FAQ - Prescriptions de protection incendie AEAI

Thème: Compartimentage coupe-feu et extraction naturelle de la fumée et de la chaleur dans les parkings

Date: 05.05.2009

No 22-007f

Exemple 1: parking souterrain à 1 niveau.

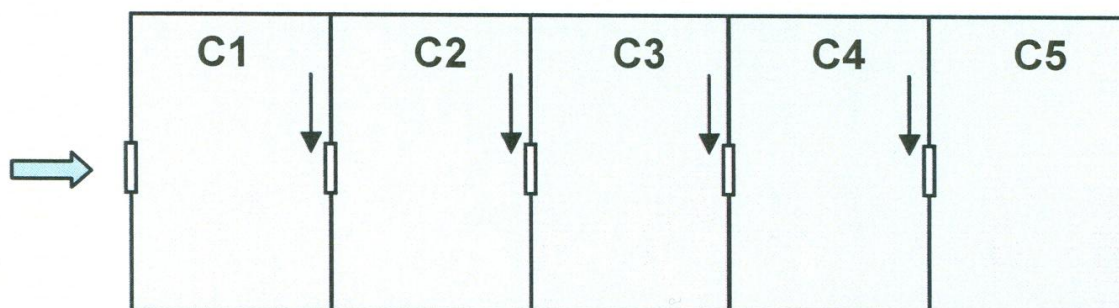
Grâce à la subdivision de la surface totale de 2750 m² en cinq compartiments de 550 m², aucune exigence ne s'applique pour le désenfumage.

Peut-on accepter que le compartimentage coupe-feu ne devienne effectif qu'après le développement intégral de la fumée (détection d'incendie ponctuelle à proximité des portes coupe-feu)? Ou le compartimentage coupe-feu doit-il se former immédiatement après la naissance de l'incendie (surveillance totale par l'installation de détection d'incendie, c'est-à-dire fermeture de toutes les portes coupe-feu immédiatement après l'alarme, encore avant que la fumée n'atteigne d'autres compartiments coupe-feu)?

Si un parking souterrain à 1 niveau d'une surface totale de 2750m² est subdivisé en cinq compartiments coupe-feu d'une surface de 550 m² chacun, il est acceptable que le compartimentage coupe-feu (fermeture des portes coupe-feu) ne soit réalisé qu'au moment de la détection du dégagement de fumée (surveillance ponctuelle par l'installation de détection d'incendie à proximité des portes coupe-feu).

Exemple 2: parking souterrain à 1 niveau.

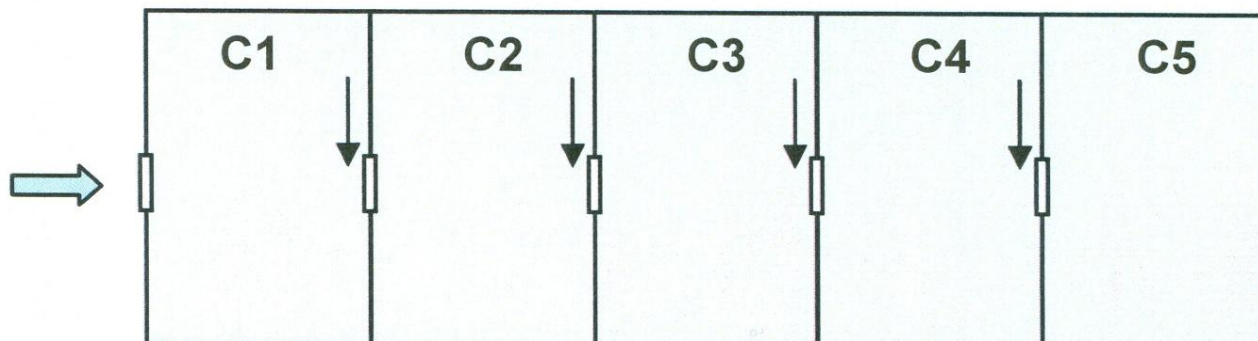
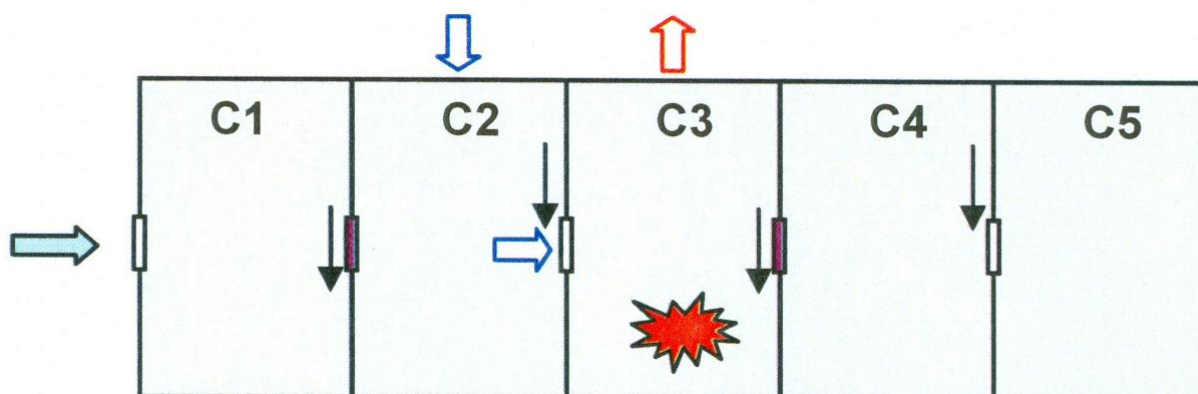
Grâce à la subdivision de la surface totale de 11000 m² en cinq compartiments de 2200 m², aucune installation sprinkler ni concept de désenfumage n'est exigé (l'application de la règle du désenfumage naturel de 1% suffit).

Doit-il impérativement y avoir pour chaque compartiment coupe-feu des ouvertures distinctes pour le désenfumage naturel (1%) et pour l'apport d'air de substitution (1%), c'est-à-dire: chaque compartiment coupe-feu doit-il disposer d'exutoires de fumée de 1% plus d'ouvertures d'amenée d'air de substitution de 1% (conformément à l'illustration)?

Ou est-il acceptable que chaque compartiment coupe-feu dispose uniquement d'exutoires de fumée d'au moins 1% de la surface du compartiment coupe-feu et que l'apport d'air de substitution (1%) ne se produise qu'ultérieurement, lors de l'arrivée des sapeurs-pompiers, à travers un compartiment coupe-feu contigu (conformément à l'illustration)?

Si un parking souterrain à 1 niveau d'une surface totale de 11000m² est subdivisé en cinq compartiments coupe-feu d'une surface de 2200 m² chacun, il est possible de renoncer au montage d'une installation sprinkler. Selon le ch. 4.2.2, al. 2 de la directive de protection incendie « installations d'extraction de fumée et de chaleur », des exutoires de fumée doivent être prévus pour chaque compartiment coupe-feu. La surface géométrique libre de ventilation et celle des ouvertures destinées à l'apport d'air de substitution, par compartiment coupe-feu, doivent être au minimum de 1 % de la surface du compartiment coupe-feu. La combinaison des ouvertures servant d'exutoires de fumée et pour l'apport d'air de substitution à travers plusieurs compartiments coupe-feu est interdite.
